改善箇所説明図

不具合発生箇所

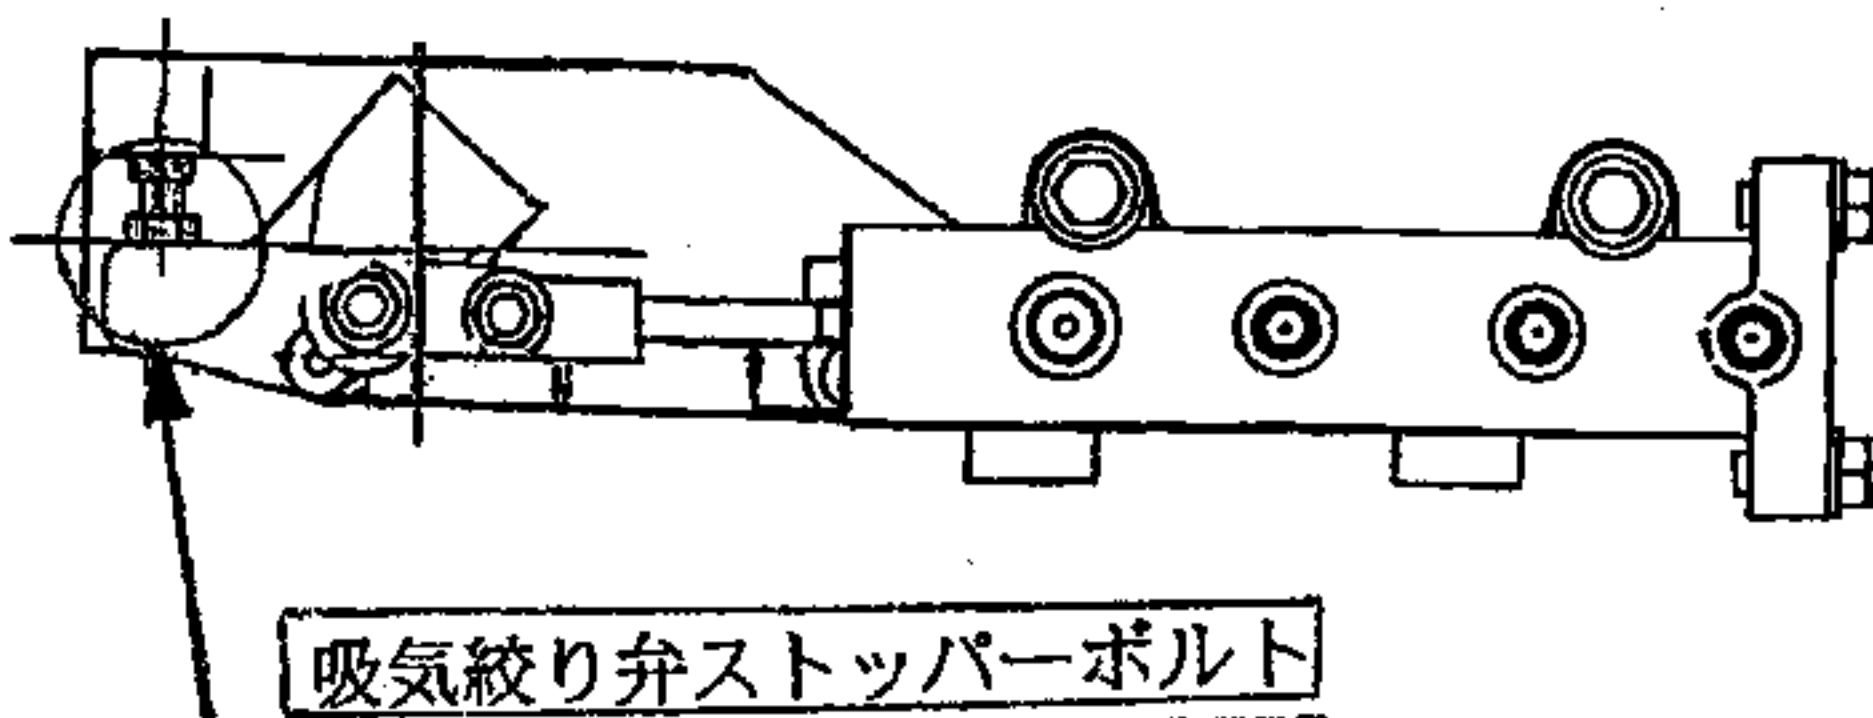
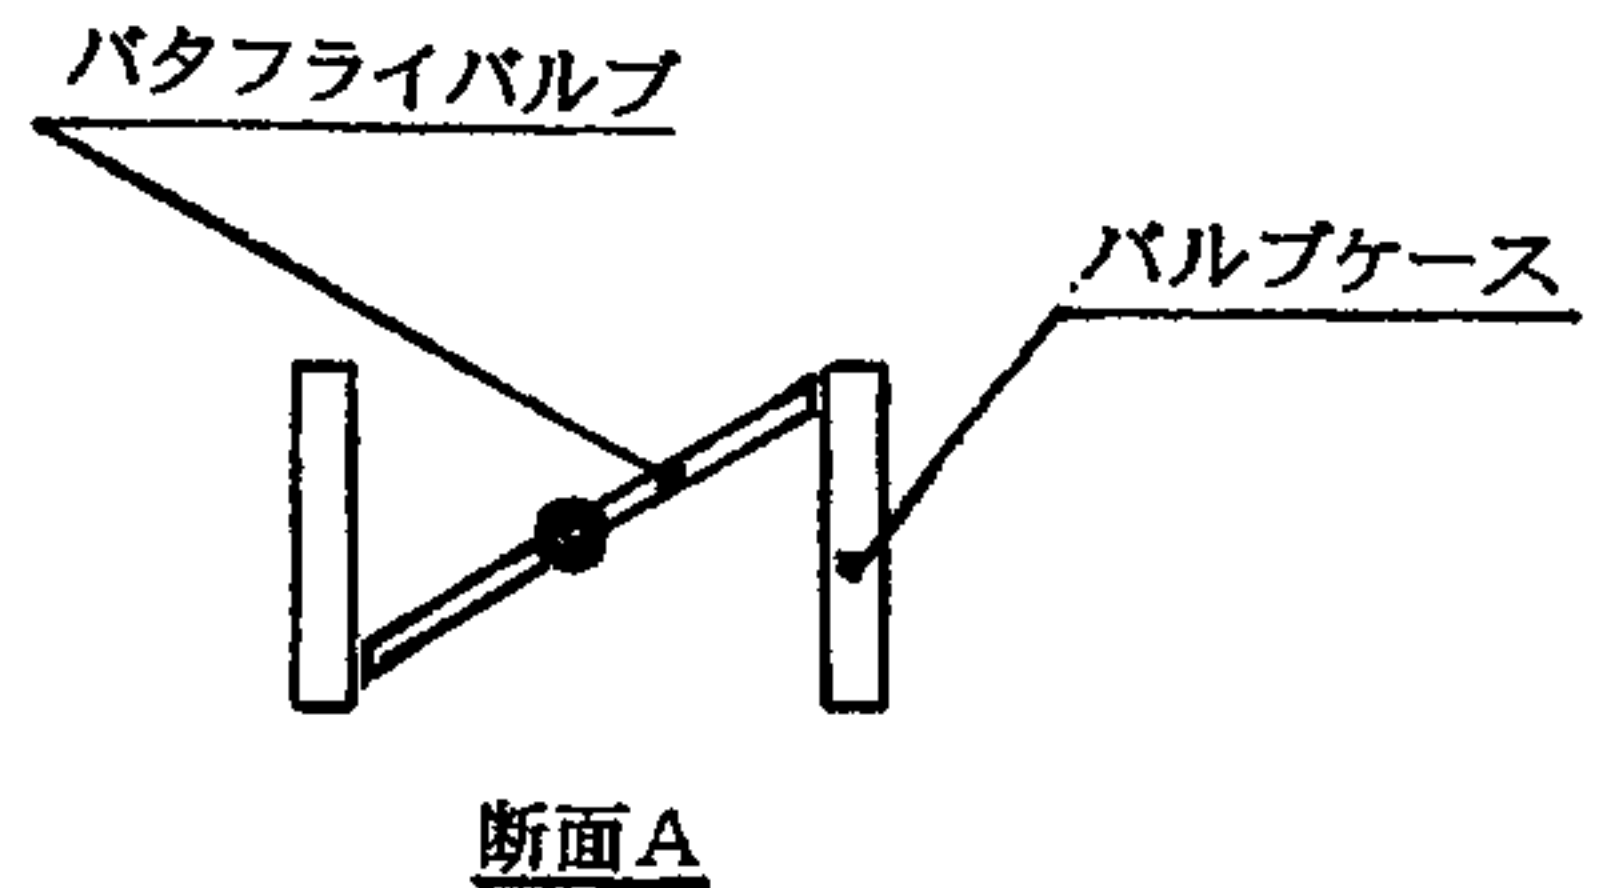
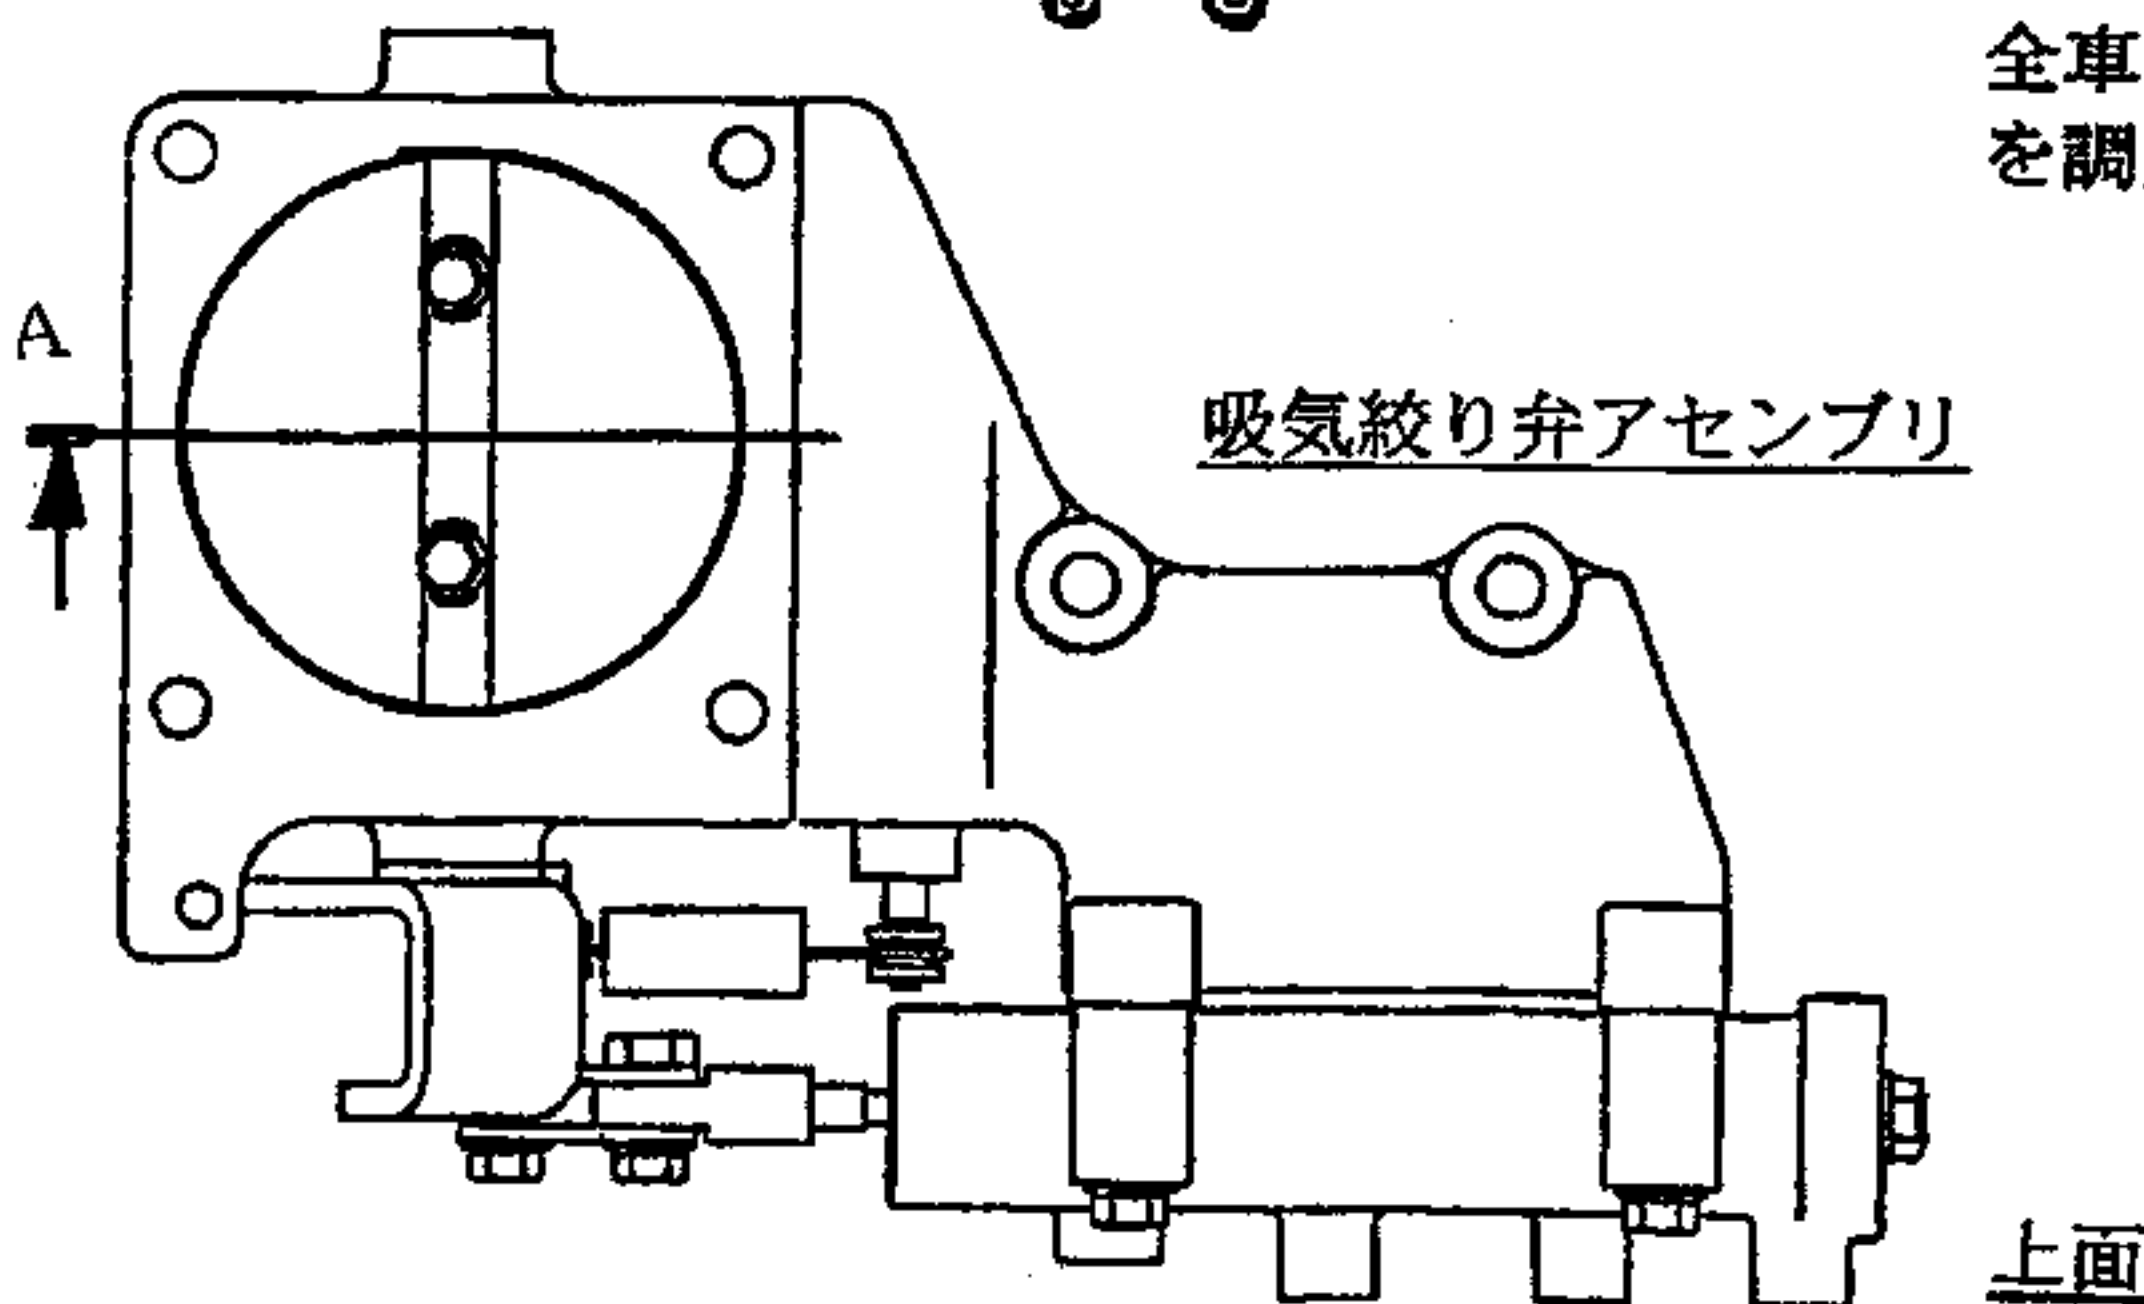
アイドリングストップ装置付き原動機において、吸気絞り弁のパタフライバルブ先端とバルブケースの隙間設定が不適切なため、バルブが円滑に開かないものがあり、原動機がかかりにくくなるおそれがある。

全車両、当該バルブがケースに当たらない様に隙間を調整する。

側面 内は調整箇所を示す。

識別；吸気絞り弁ストッパーボルト取付け部に白色ペイントを塗布する。
